531 0148 10 számú feszítőgörgő futófelületének anyagváltozása

531 0148 10

2007.11. állapot

1. ábra: Fém futógörgő

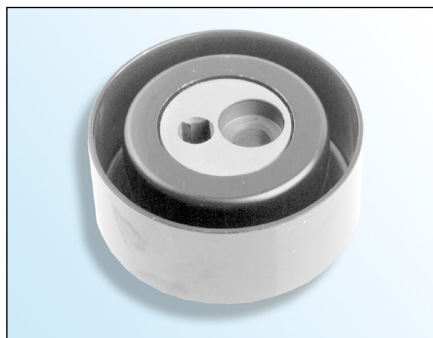
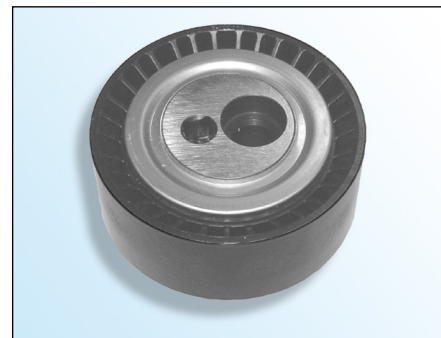
Termékeink állandó továbbfejlesztésének keretében az **531 0148 10** cikkszámú feszítőgörgő felületét fémről műanyagra változtattuk.

A műszaki módosítás tömegcsökkenést eredményez. A működése változatlan marad.
